國家運輸安全調查委員會

重大運輸事故 調查報告

華信航空股份有限公司 AE7931 班機

報告編號：TTSB-AOR-20-09-001

圖 2.2-1 客艙高度與相關資料繪圖

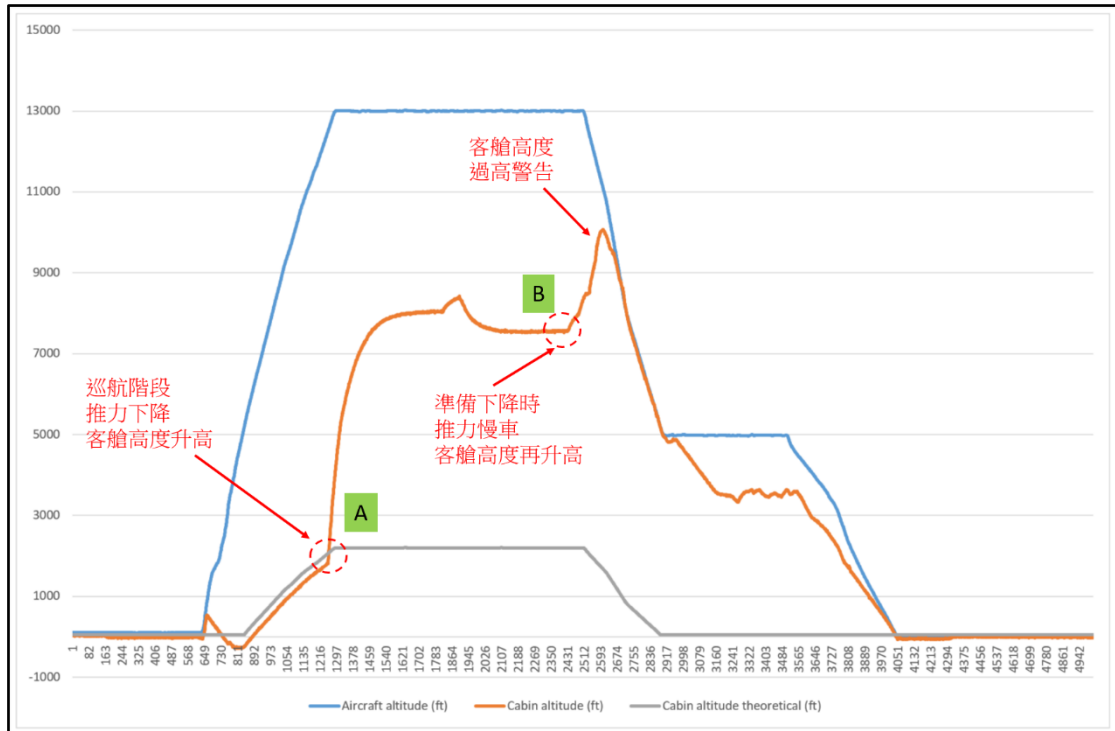
4	Page 27 2.2.1	When the occurrence aircraft reached cruising altitude (13,000ft), the thrust of the engine decreased, and so did the airflow in the air-conditioning system, resulting in the rise of cabin altitude (after Point A in Figure 2.2-1), but it was maintained at approximately 8,000ft.	When the occurrence aircraft reached cruising altitude (13,000ft), there is a sudden rise of cabin altitude (after Point A in Figure 2.2-1) probably due to the collapse of the air-conditioning distribution tube downstream the valve, which increases the external leakage, not compensated by the air conditioning system. The cabin altitude was finally maintained at approximately 8,000ft.	The decrease of engine thrust cannot alone explain the increase of the cabin altitude, as the engine thrust in cruise condition is still sufficient to maintain the required regulated pressure and flow supplied to the cabin.

5	PAGE 27 2.2.1	Cabin altitude increased as a result of engine thrust decrease during cruise phase	Cabin altitude increased as a probable result of the collapse of the air-conditioning distribution tube downstream the valve.	The decrease of engine thrust cannot alone explain the increase of the cabin altitude, as the engine thrust in cruise condition is still sufficient to maintain the required regulated pressure and flow supplied to the cabin.

2.2.1	事故機到達巡航高度（13,000 呎）後，發動機推力下降同時使空調系統進氣量下降，導致航機客艙高度上升（圖 2.2-1A 點以後），惟仍控制在約 8,000 呎；	When the occurrence aircraft reached cruising altitude (13,000ft), there is a sudden rise of cabin altitude (after Point A in Figure 2.2-1) probably due to the collapse of the air-conditioning distribution tube downstream the valve, which increases the external leakage, not compensated by the air conditioning system. The cabin altitude was finally maintained at approximately 8,000ft.	Not accept The air-conditioning distribution tube downstream the valve, though distorted, did not break, therefore, the external leakage would not be increased. The draft report will not be changed.

圖 2.2-1	巡航階段推力下降客艙高度升高	Cabin altitude increased as a probable result of the collapse of the air-conditioning distribution tube downstream the valve.	Not accept The air-conditioning distribution tube downstream the valve, though distorted, did not break, therefore, the external leakage would not be increased. The draft report will not be changed.
---------	----------------	---	---
